中深度処分対象廃棄物の放射能濃度決定方法に係る日本原子力学会標準の技術評価に関する検討チーム
第2回会合における日本原子力学会への説明依頼事項に対する回答（規制庁追加コメントに対する補足回答）

2022年6月3日
(一社)日本原子力学会 標準委員会

中深度処分対象廃棄物の放射能濃度決定方法に係る日本原子力学会標準の技術評価に関する検討チーム
第3回会合における日本原子力学会への説明依頼事項に対する回答（規制庁追加コメントに対する補足回答）

図7(1)-1 自然界の物質と材料との分布の標準偏差の比較

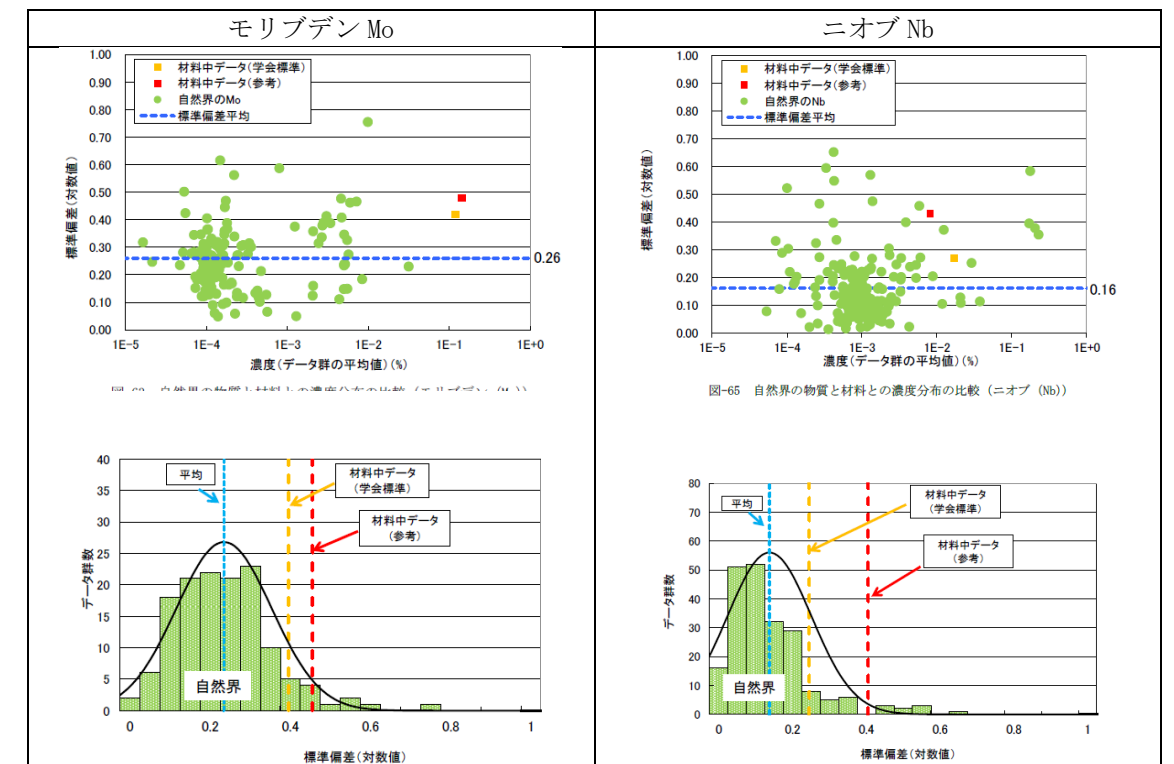
また、「炉内構造物として使用されている材料」の分析できた元素濃度分布が示す標準偏差と「鉱物、岩石などからの試料」の元素濃度データが示す標準偏差について、炉内構造物として使用されている材料（SUS）で分析可能であったMo及びNbに関して、下図7(1)-1（Moの例）のように比較しており、標準偏差では、「鉱物、岩石などからの試料」の方が小さく、検出下限値以下の元素濃度分布に適用する設定する標準偏差としては、分布をより狭く評価することとなるため、過小評価になる分布とはならないと考えられます。

図 13(4)-3 濃度比法における Cl-36 と Nb-94 の計算回数の充足度の評価

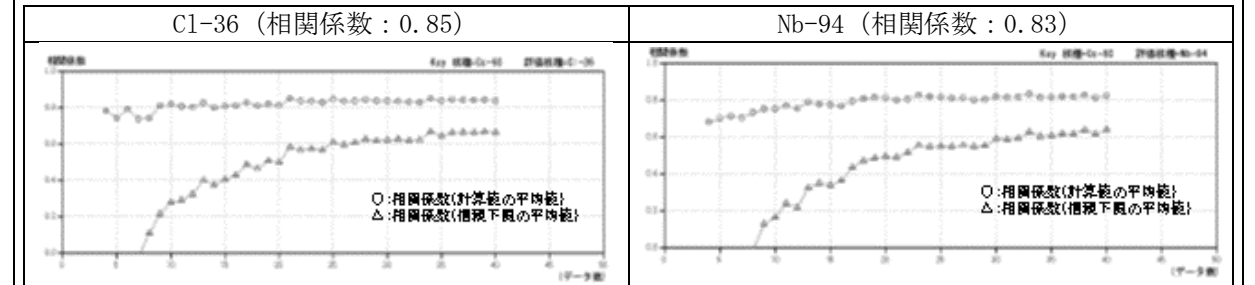
上計算回数を増やしても、計算結果に変化は見られないことを示しており、計算例では40点の計算による評価で確認できることを示しています。

図 13(4)-4 The changes in correlation coefficient with the number of samples (相関係数 0.8 の例[1])

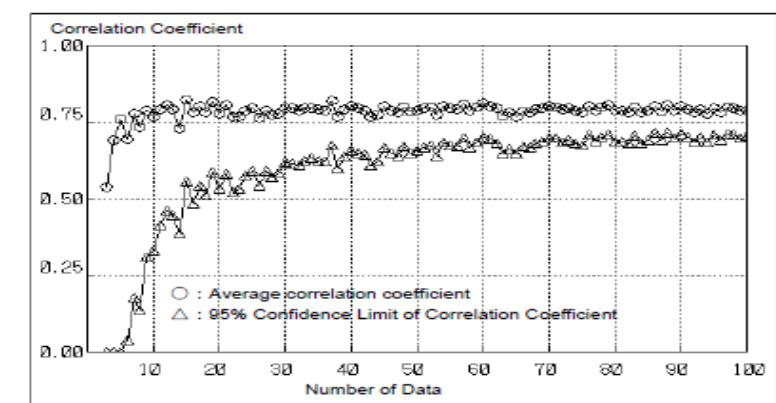
必要計算数の考え方の例として、IAEA Nuclear Energy Series No. NW-T-1.18 に示されるスケールリングファクタの評価に必要な分析データの充足数に関する引用文献[1]があり、図 13(4)-4 の評価結果（相関係数 0.8 の場合の 100 点のデータまでの統計値の推移を評価した例）などを踏まえ、理論計算の計算数を増し続けても、計算結果の信頼性の指標となる統計値（相関係数などの 95% 信頼下限値）の向上率が、図 13(4)-4 のように徐々に低下し、計算数を向上したとしてもその効果が得られなくなっていきます。

このように計算数を増やした場合に得られる計算結果の信頼性の向上率が小さくなり、安定した段階が、計算数が充足したと判断できる数量と考えます。この計算数としての充足性を満たす数量（引用文献ではスケールリングファクタ法における必要データ数）に関して、0.6 以上の相関係数ごとに表 13(4)-2 に示されており、このデータ数の充足性を満たす数量の考え方が、同じ統計値（相関係数を踏まえた濃度比）を利用して評価する理論的方法にも適用することが可能です。

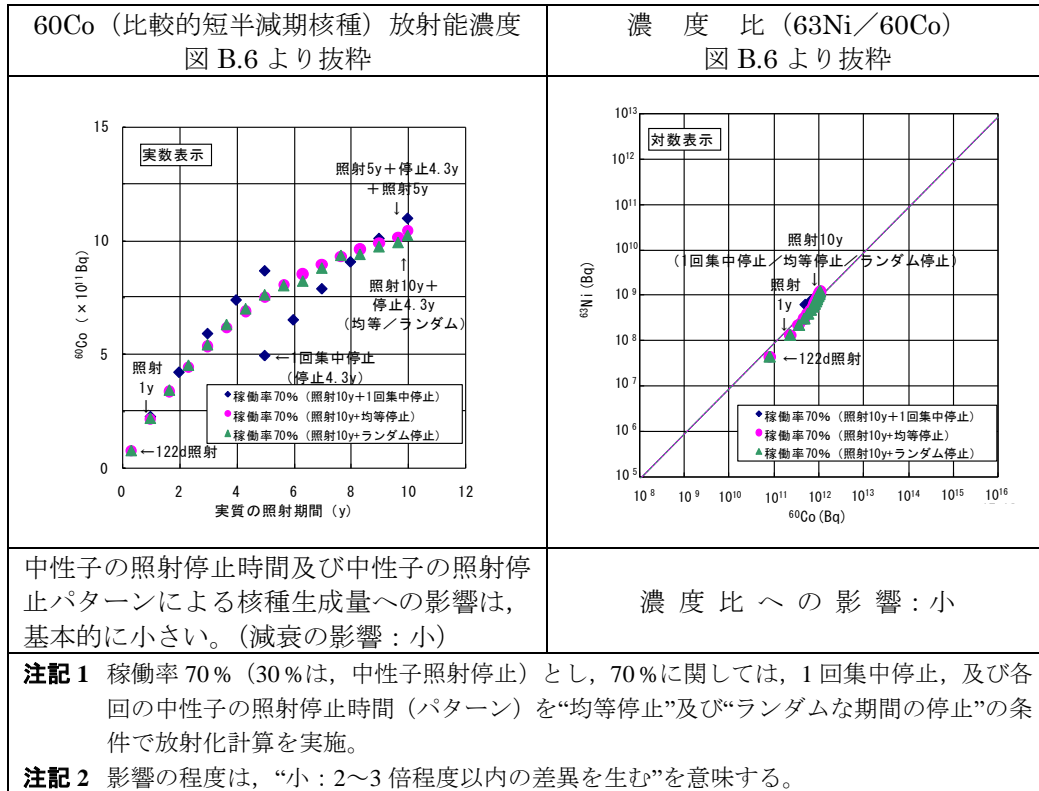
1.3. 「D.6.2.4 照射停止時間（供用期間中における）」の「長期間の中性子の照射停止時間が含まれる場合は、長期照射停止を終了し、再起動したしばらくの期間は、減衰による放射能濃度低下の影響が大きい場合」について、「長期間の中性子の照射停止時間」と「再起動したしばらくの期間」は、具体的にどの程度の期間を指すのか説明してください。

供用期間中における照射停止時間の影響は、下図（附属書 B の図 B.6 より抜粋）にサイクルごとに停止した場合と集中的に停止した場合での比較的半減期の短い核種を Key 核種に選定した場合の影響に関して、試算した結果を示しております。

表 I.11-ZrTN804D (BWR チャンネルボックスの本体) の配置位置の設定

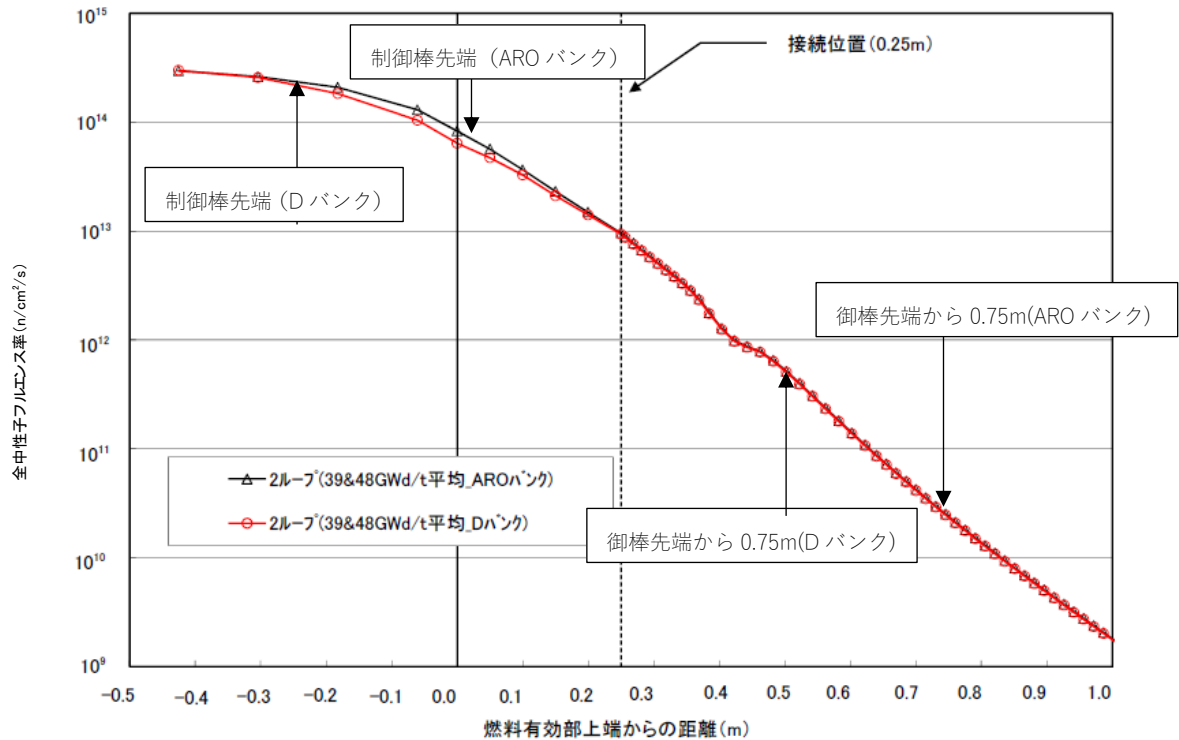
チャンネルボックスを個別に評価するときは個別の配置位置を参考にし、代表で評価するときには附属書 I の表 I.11 に示すようにグループにおける配置位置を参考にして、放射能濃度評価結果が大きくなるように、代表条件を設定します。

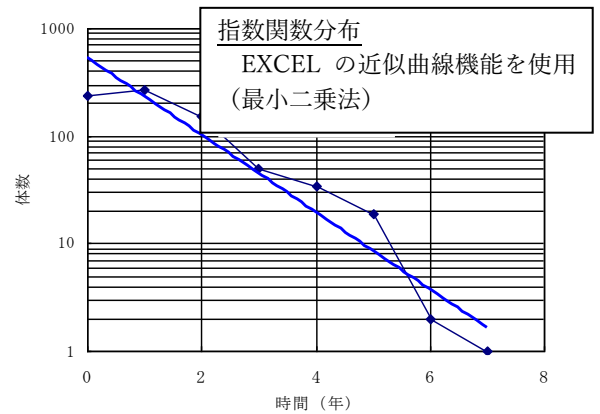
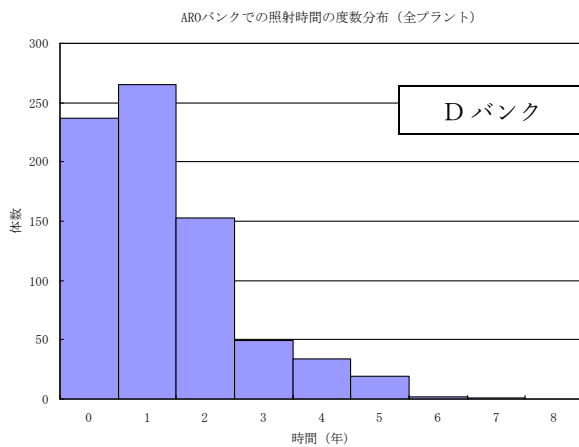
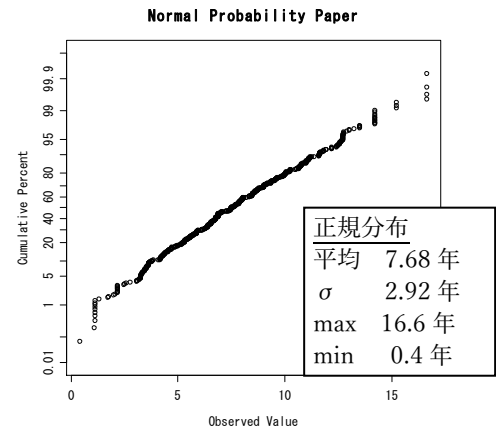
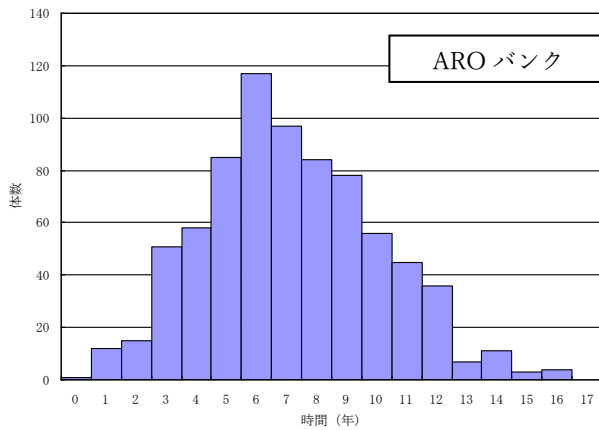
34. 「I.2.2.3 中性子照射条件」の「表 I.14-ZrTN804D(BWR チャンネルボックスの本体)の照射時間の出現頻度分布の設定」の中性子照射時間の設定条件は、平均値=1,786日、標準偏差=654日としています。また、「表 I.15-SUS304 (PWR 制御棒の被覆管)の中性子照射時間の出現頻度分布の設定」の中性子照射時間の設定条件は、Dバンクが指数分布で $y=534.12e-0.8254x$ (x: 中性子照射時間 (年), y: 発生頻度)、AROバンクが正規分布で平均値=7.68年、標準偏差=2.92年としています。これらの数値の妥当性について説明してください。

「表 I.14-ZrTN804D (BWR チャンネルボックスの本体) の照射時間の出現頻度分布の設定」の照射時間の設定については、約 13,000 体の燃焼度の実態調査結果を踏まえ、下図に示すとおり、照射期間の分布形状にフィットするような正規分布を仮定し設定しています。

図 J.1—換算係数を用いる場合の評価手順の概略

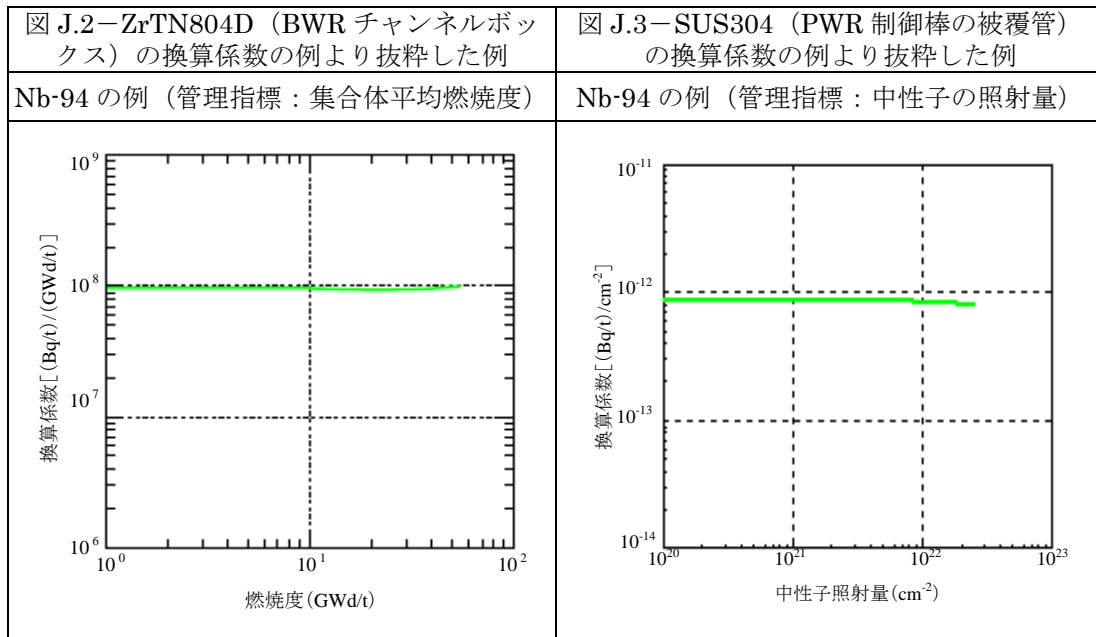
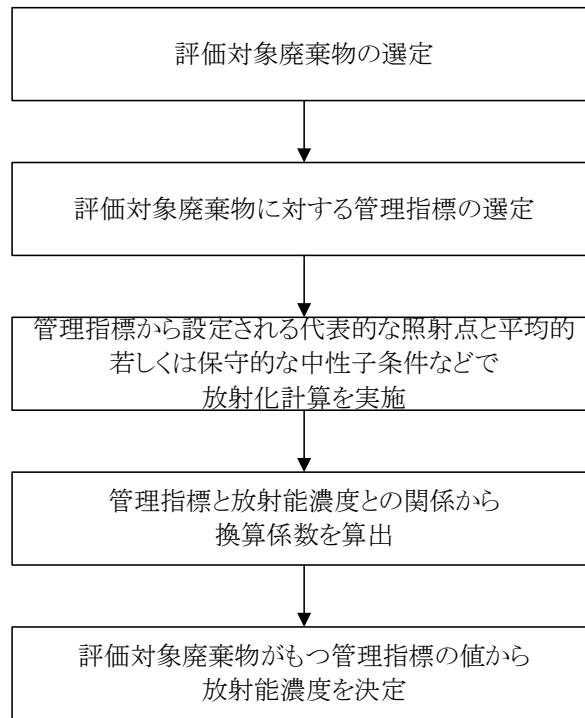
放射能濃度の決定については、図 J.1 の 5 つ目の手順「評価対象廃棄物をもつ管理指標の値から放射能濃度を決定」において、上記で決定した換算係数と評価対象廃棄物の管理指標をかけ合わせることで、放射能濃度を決定します。
